Nota zienswijzen en staat van wijzigingen bestemmingsplan en MER Wilderszijde

IDN: NL.IMRO.1621.BP0189-VAST

12 november 2021

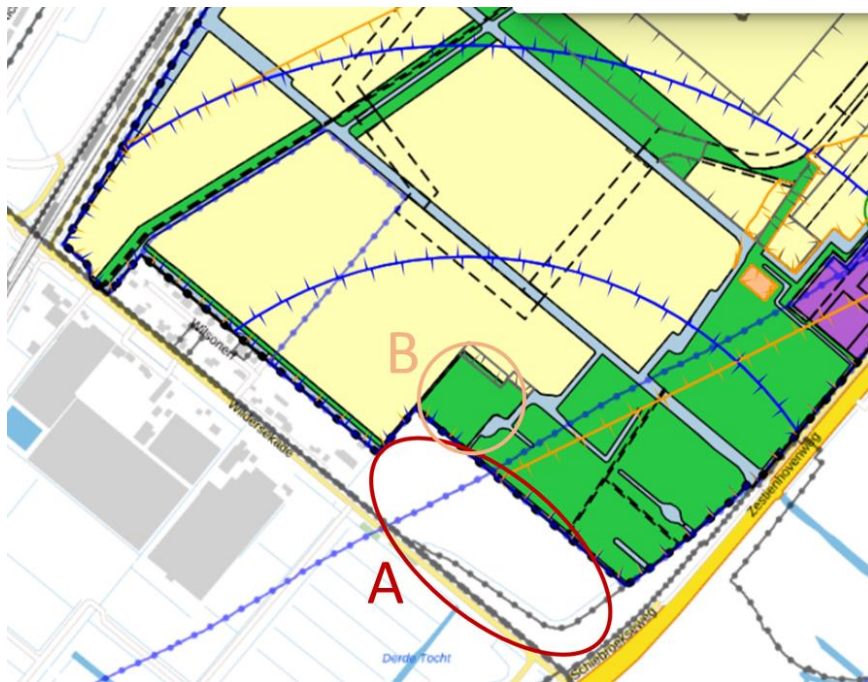
7.a. Rotta betreurt dat de gronden ten zuidoosten (gebied A in onderstaand figuur) van het plangebied niet opgenomen zijn in het ontwerpbestemmingsplan, terwijl ze dat in het verleden wel waren. Er wordt gevreesd dat geen gevolg kan worden gegeven aan de aanleg van Lansingerlandse deel van het Polderpad Rotte/Schie en vraagt hoe medewerking wordt verleend bij de aanleg van het Polderpad.

7.b Rotta geeft aan dat er onduidelijkheden zijn over de exacte inrichting van het nieuwe natuurgebied 'Rietland' (gebied B in onderstaand figuur), met name over de vraag hoe het gebied bereikbaar blijft voor wandelaars en beheerdoeleinden (met professioneel materiaal). De getoonde watergangen in de Verbeelding lijkt toegang onmogelijk te maken. Rotta concludeert en uit zorgen over bestaande verbindingen die worden doorgegraven zonder dat er een duidelijke en geschikte verbinding overblijft, ten koste ook van het bestaande natuurpad dat deels vernield dreigt te worden terwijl er een veel logischer verbinding rond het gebied mogelijk is. Daarom verzoekt Rotta om in overleg te treden voordat uitvoering wordt gegeven aan het graven van nieuwe watergangen.

De gronden ten zuidoosten van het plangebied zijn in privaat eigendom. De ontwikkeling van deze gronden volgt een separate procedure, waarbij de uitgangspunten gelden zoals opgenomen in het Masterplan Wilderszijde 2030.

7.b. Naar aanleiding van de ingediende zienswijze heeft overleg plaatsgevonden tussen Rotta en de gemeente. Tijdens dit overleg is opheldering gegeven over de zienswijze en de verbeelding. De gemeente heeft aangetoond dat ontsluiting van Rietland mogelijk blijft en heeft toegelicht dat het bestemmingsplan het aanleggen van bruggen mogelijk maakt in de bestemming 'water'.

Doorsnedes van de meeste relevante bouwvlakken (4, 5, 6)

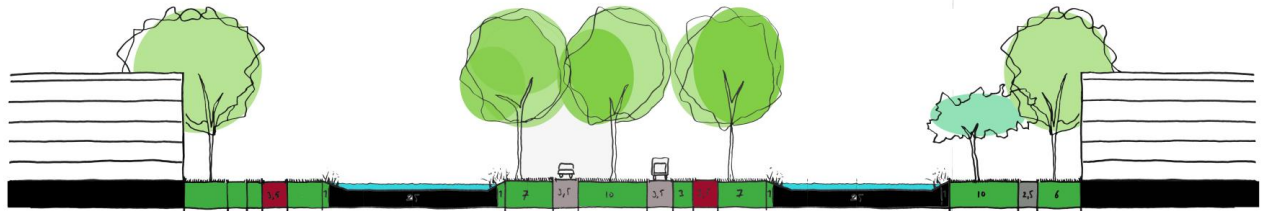
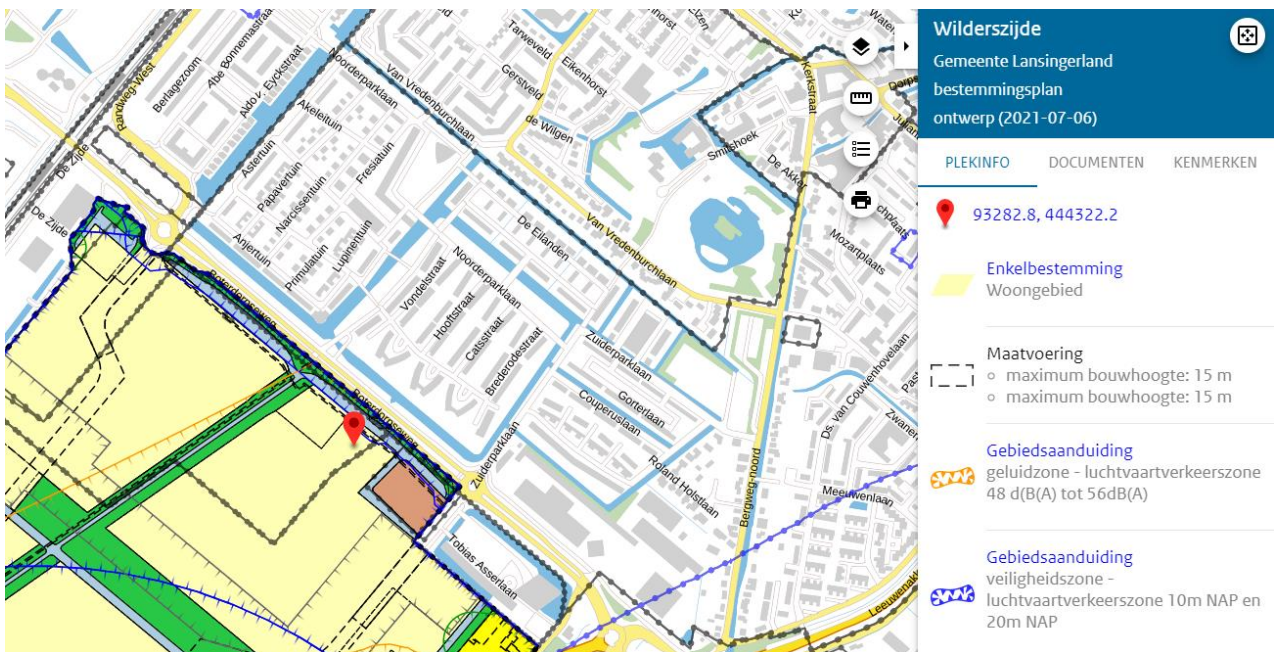
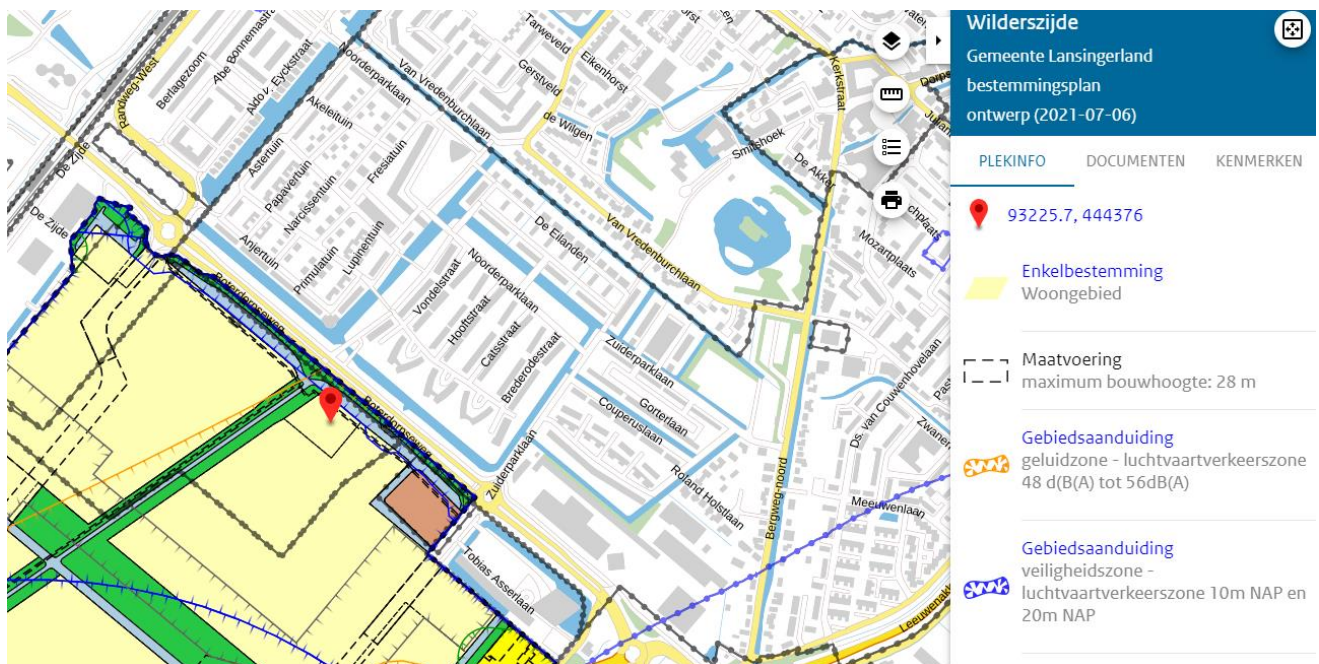
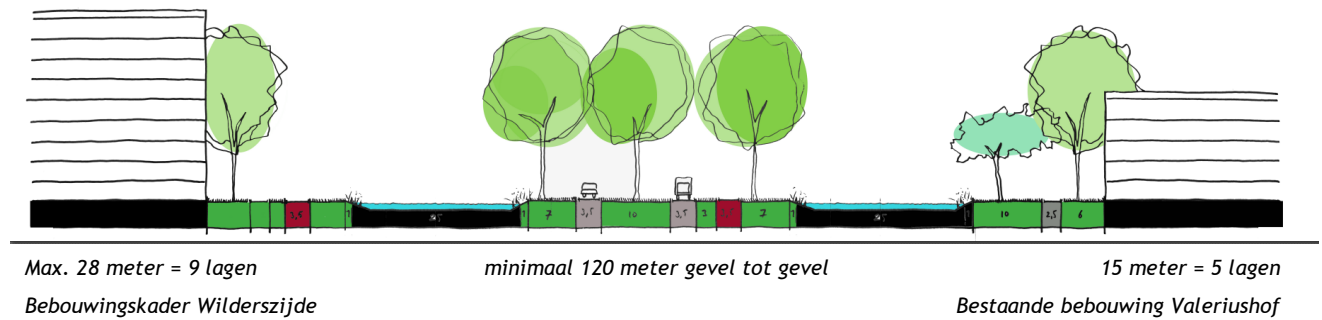
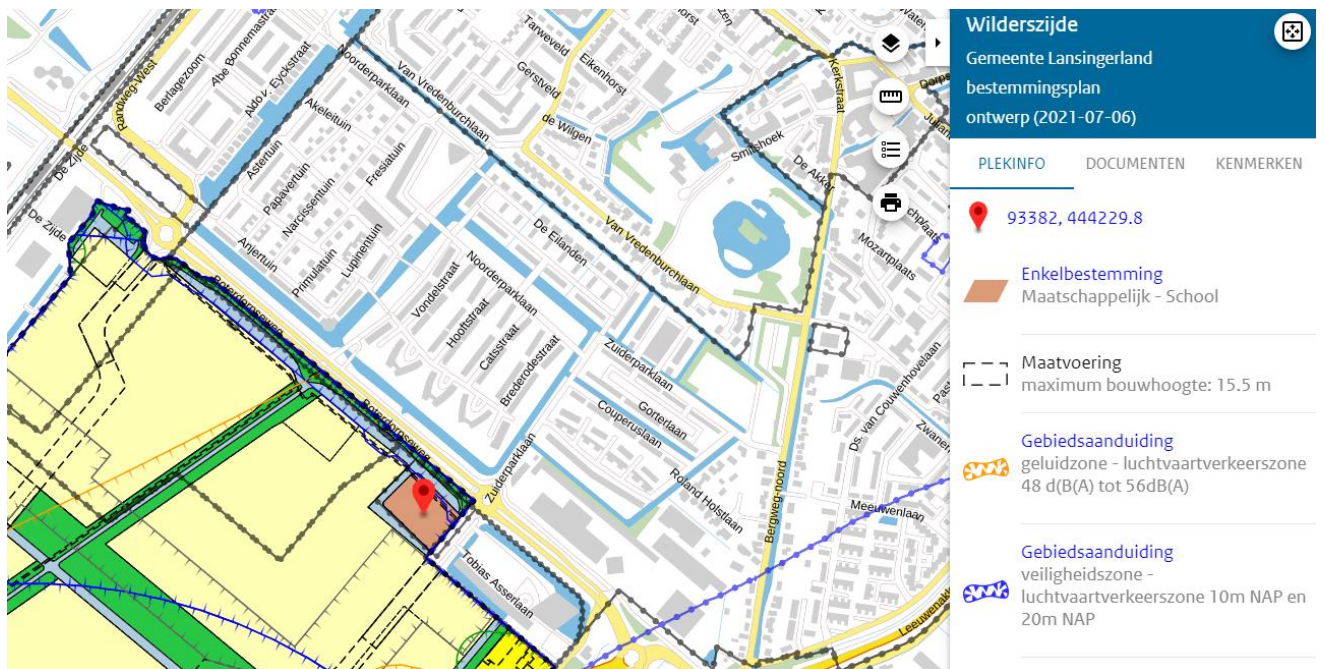
Een omwonende dient namens een groep van 49 bewoners van de appartementencomplexen Manderhof, Luykenhof en Heinsiushof een zienswijze in tegen het ontwerpbestemmingsplan, aangaande de bouwhoogte. De reclamant geeft aan dat omwonenden in de veronderstelling waren dat in de woonwijk, specifiek Groenwijk, laagbouw zou komen. Het bestemmingsplan maakt bouw tot 15 meter hoog mogelijk in bouwveld 5 en tot 28 meter in bouwveld 4. De reclamant stelt dat hoogbouw dicht bij de Boterdorpseweg het uitzicht en lichtinval zal belemmeren en geeft aan dat het hoge complex (van 28 meter) op een minder omstreden plek gesitueerd moet worden, bijvoorbeeld langs de HSL in bouwveld 2.

De bezonningsstudie laat zien dat de bebouwing in Wilderszijde geen invloed heeft op de lichtinval of bezonning van de woningen aan de overzijde. Dit geldt voor zowel de bebouwing van 15 meter hoog als de bebouwing van 28 meter hoog. De eerstelijnsbebouwing van Wilderszijde staat op minimaal 120 meter afstand van de voorgevels van de appartementenblokken aan de Manderhof, Luykenhof en Heinsiushof.

De bomen zijn in hoogte vergelijkbaar met de hoogste bebouwing in Wilderszijde, maar de bomen staan dichterbij. Indien er sprake is van schaduwwerking ten nadele van de genoemde woningen dan zijn de bomen langs de Boterdorpseweg daarin leidend, niet de bebouwing.

De breedte van dit gebied grenzend aan de Boterdorpseweg is circa 95 meter. De gebouwen hier mogen maximaal 15 meter hoog zijn, net zo hoog als de gebouwen die nu al ‘aan de overkant’ van de Boterdorpseweg staan.

Alleen in het deel ten westen van de ‘fietsdiagonaal’ mag 25% van de bebouwing hoger zijn dan 15 meter, met een maximum van 21 meter hoog. Dit valt buiten het directe zichtveld van de woningen aan de Manderhof en Luykenhof.

De breedte van dit bouwvlak aan de Boterdorpseweg is ca. 84 meter, de daadwerkelijke gevel van de bebouwing is nog onbekend. Gemeten op de lijn achter het nog te realiseren fietspad. De bebouwing in dit vlak mag maximaal 28 m hoog zijn.

De breedte van dit bouwvlak aan de Boterdorpsweg is 105 meter, de daadwerkelijke gevel van de school heeft een breedte van ca. 42 meter, de rest van het perceel is onbebouwd en ingericht als schoolplein/ fietsenstalling. De bebouwing in dit vlak mag maximaal 15,5 m hoog zijn.
